**Avis IRSN N° 2016-00293**

**Objet :** CEA/Cadarache  
INB n° 24 - Réacteur CABRI  
Mise en service d'un échangeur dans le caisson de la boucle à eau sous pression

**Réf. :** Lettre ASN CODEP-MRS-2016-024004 du 16 juin 2016

Schéma de la boucle et du caisson EP

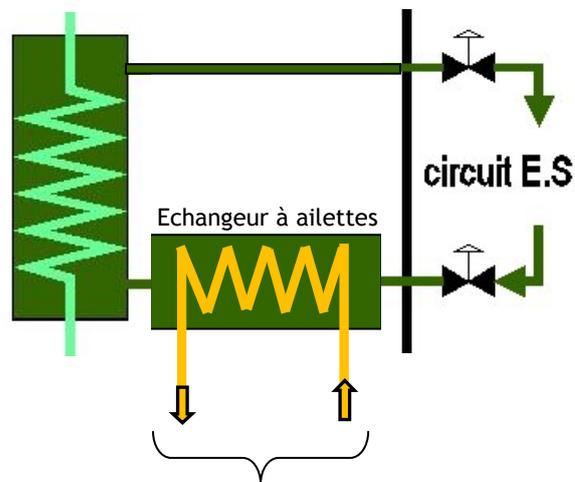
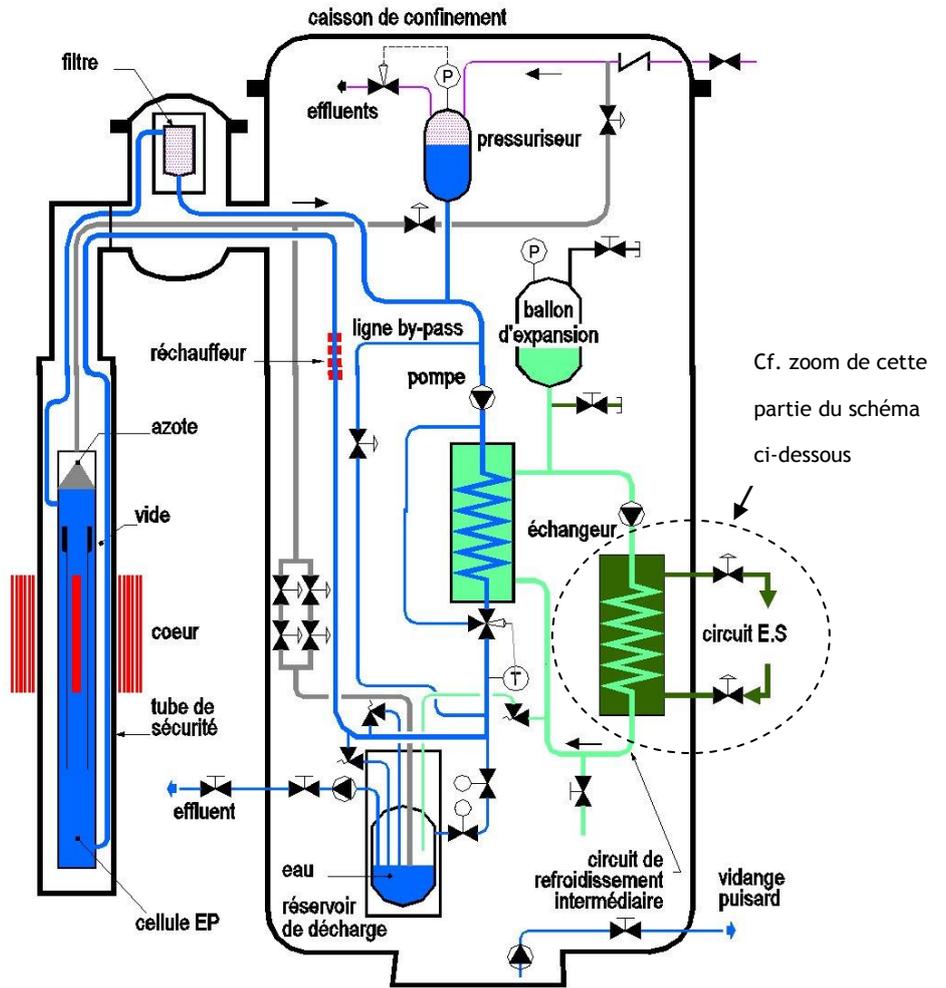
Compte tenu de cet événement, le CEA a décidé d'installer un échangeur compact air/eau à ailettes (cf. zoom du schéma en annexe 1 du présent avis), d'une puissance de 15 kW, en partie haute du caisson EP, dans l'objectif de maintenir une température d'ambiance dans le caisson EP inférieure à 60°C (seuil haut de température à partir duquel une alarme est déclenchée en salle de commande). Cet échangeur, monté en série du circuit d'eau secondaire de la boucle EP en amont de l'échangeur intermédiaire/secondaire, est raccordé à un nouveau ventilateur installé en remplacement de l'ancien ventilateur présent dans le caisson EP. Par conséquent, la source froide de la boucle EP, initialement utilisée pour ne refroidir que la boucle EP, sert dorénavant à la fois au refroidissement de l'air ambiant du caisson et au refroidissement de la boucle EP. Il est à noter que, au même titre que le circuit d'eau secondaire, le nouvel échangeur à ailettes est constitutif de la deuxième barrière de confinement de la boucle EP.

L'IRSN considère que l'estimation, par le CEA, de la puissance à évacuer prend en compte de manière satisfaisante l'ensemble des sources de chaleur nécessitant un refroidissement par la source froide de la boucle EP. **Par conséquent, l'IRSN considère que le dimensionnement du nouvel échangeur à ailettes est adapté. En particulier, lorsque le réacteur fonctionne à sa puissance maximale de 25 MW, et *a fortiori* à la puissance de 10 MW retenue pour la première série d'essais, le refroidissement de l'air ambiant du caisson EP par la source froide de la boucle EP n'est pas de nature à remettre en cause le refroidissement des différents circuits et équipements de cette dernière, ce qui est satisfaisant.**
